Pytania i odpowiedzi do SWZ

dot.: Postępowania o udzielenie zamówienia publicznego Nr P - 27/III/24 pn.:
**„Przebudowa kompleksu rekreacyjno – sportowego przy ul.
Ulańskiej w Świdnicy.”**

Załącznik nr 7 do SWZ
Załącznik nr 5 do umowy

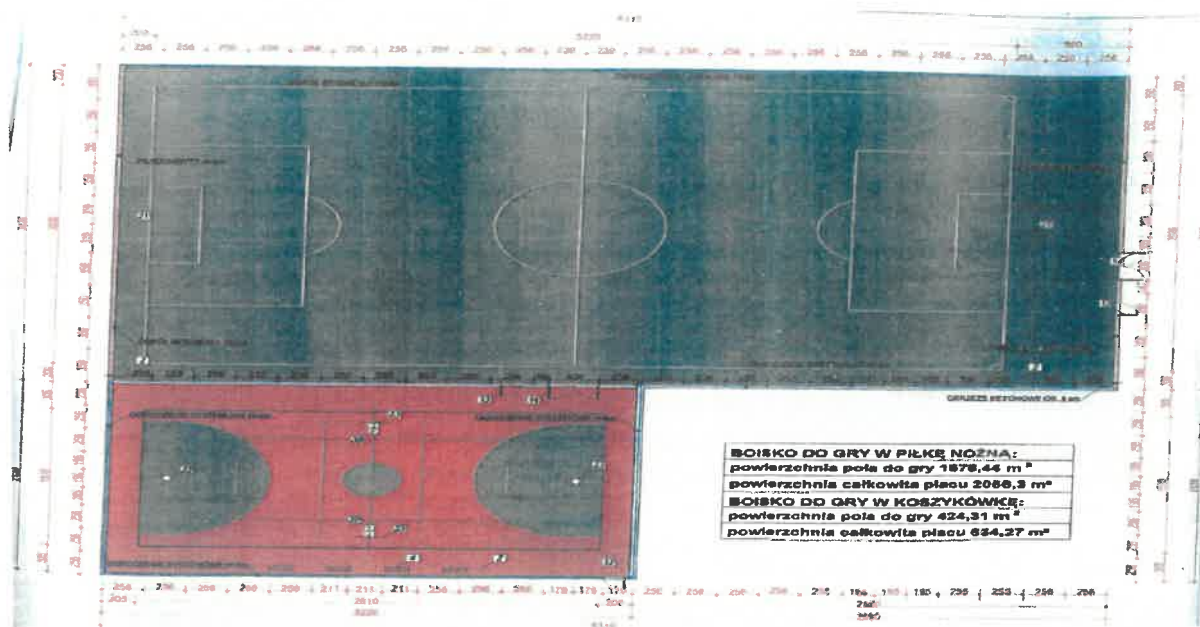
„Zwracamy uwagę na wady i rozbieżności dokumentacji.
Dokument „7. Załącznik nr 5 do umowy i nr 7 do SWZ” podaje

Podane wymiary całkowite obu boisk są niezgodne z tymi podanymi w tabeli.
SWZ VI. OPZ podaje powierzchnie obu boisk takie jak podane w ww. tabeli.

Proszę o podanie poprawnych i wiążących powierzchni całkowitych płyty nawierzchni obu boisk.”

Zamawiający poniżej podaje poprawne oraz wiążące powierzchnie całkowite:

- 1) teren boiska do gry w piłkę nożną – powierzchnia 2 056,3 m²
- 2) teren boiska do gry w koszykówkę – powierzchnia 664,27 m²
